AVIS SUR PERMIS DE CONSTRUIRE HORS PPRI

N° de dossier : PC 045 222 22 00008

Demandeur : Total Énergies Renouvelables France

Le projet porte sur la construction d'une centrale photovoltaïque au sol.

Figure 1: Extrait de la carte "Enveloppe approchées des inondations potentielles du Bassin Seine Normandie"

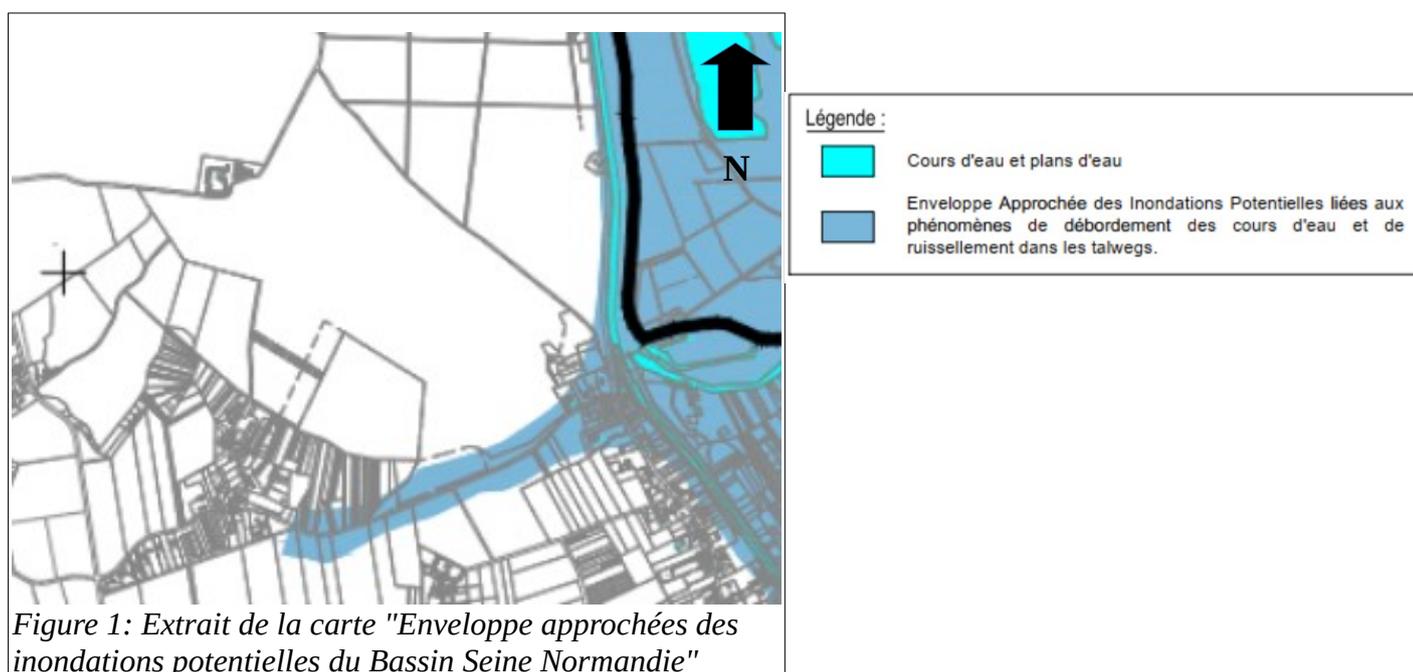
La parcelle n'est pas dans le périmètre du PPRi actuellement en vigueur ni dans l'AZI reconstituant la crue de mai-juin 2016. Cependant, sur la carte de l'enveloppe approchées des inondations potentielles du Bassin Seine Normandie, le bas de la parcelle semble concerné par le risque de ruissellement dans les talwegs.

En comparant la carte ci-dessus et le projet d'implantation des futurs équipements, il a été identifié que le poste de livraison au sud du site serait potentiellement en zone inondable par ruissellement. Le SLRT recommande d'implanter ce poste plus haut dans le site ou de le rehausser à + 0,50 m par rapport au terrain naturel afin d'éviter sa dégradation en cas de ruissellement important. Le SLRT émet **un avis favorable** au projet.
